Mission régionale d'autorité environnementale

**Avis délibéré de la mission régionale
d'autorité environnementale
Hauts-de-France
sur le projet création d'un crématorium
de la société des crématoriums de France
à Château-Thierry (02)
étude d'impact du 29/09/2022**

n°MRAe 2023-6890

Programme de travaux (source : notice hydraulique page 3) : en jaune la zone cimetière, en bleu la zone de gestion des eaux pluviales, en vert la zone boisée à conserver, points rouges : arbres à déplacer

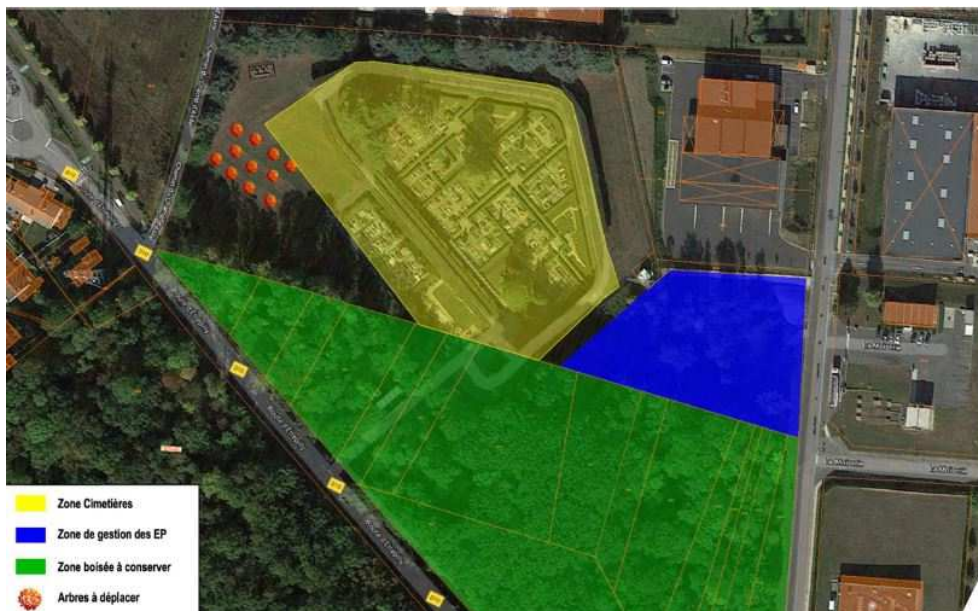
Le projet mentionne la présence d'un jardin du souvenir avec un espace de dispersion des cendres (cf page 21 de l'étude d'impact) mais n'indique pas quelles mesures seront mises en place pour éviter ou limiter la pollution des eaux pluviales et des sols par les cendres, ce qui pourrait entraîner une pollution des eaux souterraines.

L'autorité environnementale recommande de compléter l'étude d'impact par une étude des risques de pollution des eaux pluviales par les cendres dispersées dans le jardin du souvenir et de l'infiltration des cendres dans le sol et le cas échéant par une ou des mesures permettant d'éviter ou réduire la pollution des sols et de l'eau induite par la dispersion des cendres.
